LICITACION PUBLICA 7/23

“Construcción de 6 viviendas Sistema Steel Framing- Plan TUVI”

CIRCULAR ACLARATORIA N° 1 SIN CONSULTA

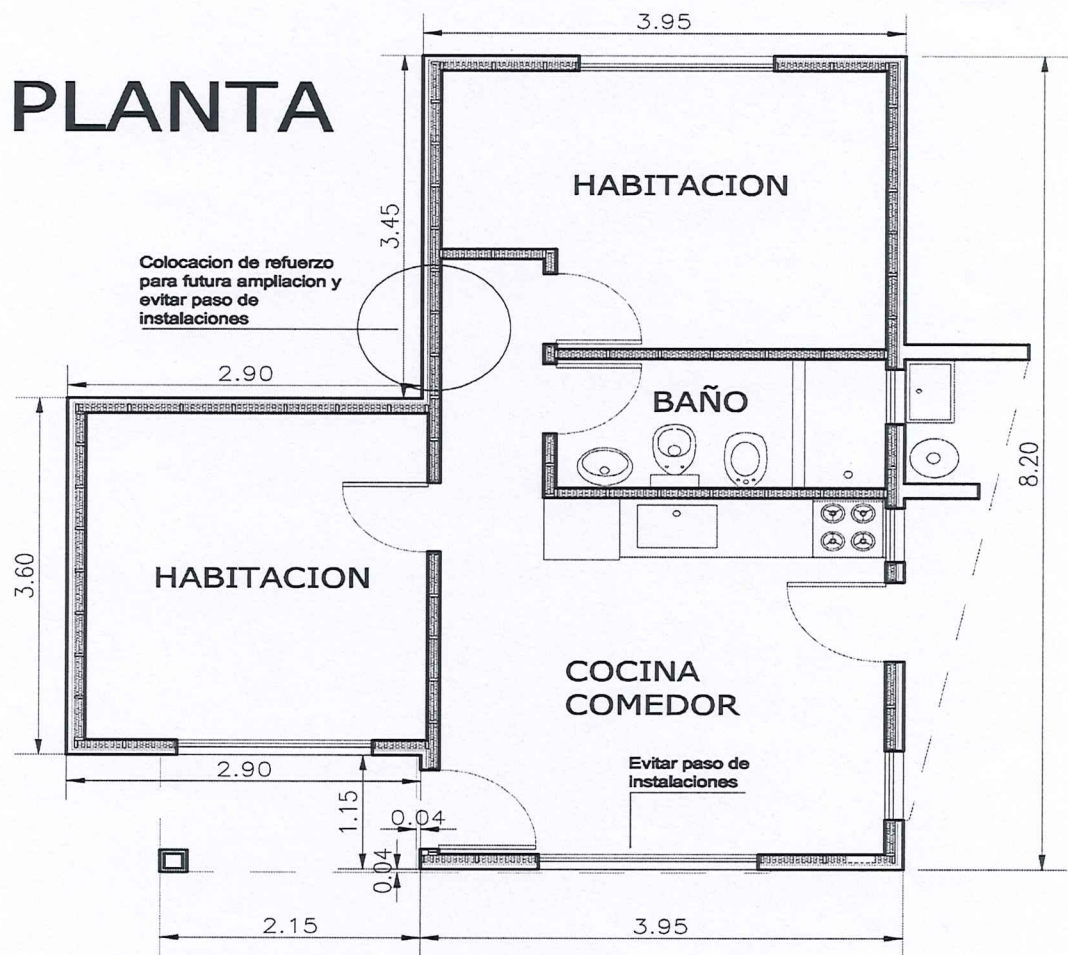
- 1) Se requiere cumplir con lo escrito en la imagen, a fin de posibilitar una futura ampliación de las viviendas
